**Till:** Peter Rydås; stefan@kontrollab.se  
**Ämne:** Fältöversten, dnr 2019-17153  
**Bifogade filer:** Protokoll från slutsamråd.pdf

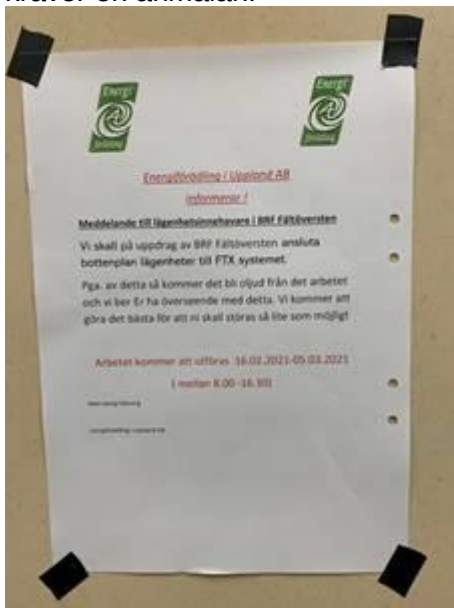
Vi har även fått in följande bild som ska vara tagen i porten i Valhallavägen 152B. Lägenheter på bottenvåning i 152BCD är vad vi kan se inredda 2018 och har betjänats av ett separat system. Vi tolkar lappen nedan som att dessa lägenheter kopplas på samma aggregat som lägenheterna uppåt i huset. Är det rätt tolkat? Om inte vill vi att ni redogör för vilka åtgärder ni utför. Vi vill även att ni redogör för hur långt ni har kommit i dessa arbeten.

Att koppla samman två separata system är en väsentlig ändring av ventilationssystemet som kräver en anmälan.
